PZD.272.7.2026

dotyczy: wyjaśnienia treści SWZ w postępowaniu o udzielenie zamówienia pn.: **Przebudowa drogi powiatowej 1485K Libusza - Kryg na odcinku I w km od 3+160,20 do km 3+878,00, na odcinku II w km 3+884,50 do km 4+710,40 w miejscowości Kryg, Powiat Gorlicki realizowana w ramach 12 naboru Rządowego Funduszu Rozwoju Dróg**

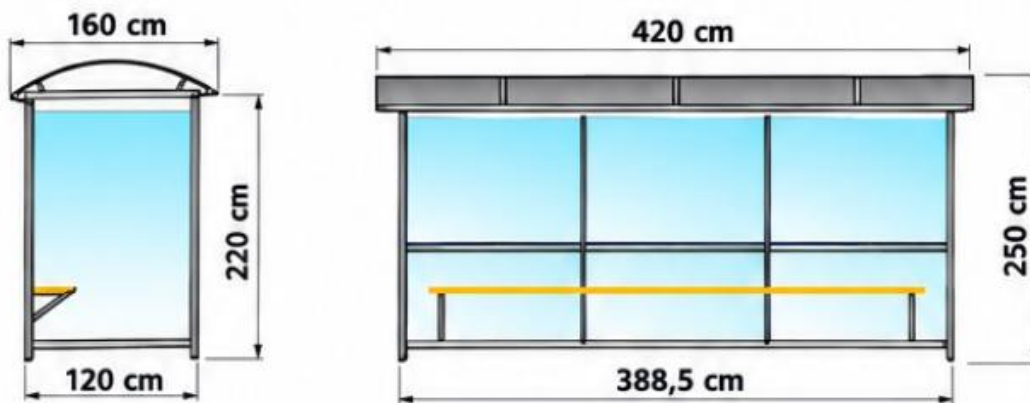
Prosimy o udostępnienie dokumentacji projektowanych wiat przystankowych, parametrów tech., przykładowych zdjęć.

Wiata przystankowa:

- wymiary mogą się różnić o $\pm 5\div 10\%$

- konstrukcja z profili zamkniętych ocynkowanych malowana proszkowo
- ściana tylna i boki z blachy trapezowej
- na bokach napis GMINA LIPINKI zgodnie ze zdjęciami
- dach z plexi lub poliwęglanu komorowego
- ławka drewniana
- kosz na śmieci
- kolorystyka wiaty zgodna ze zdjęciami
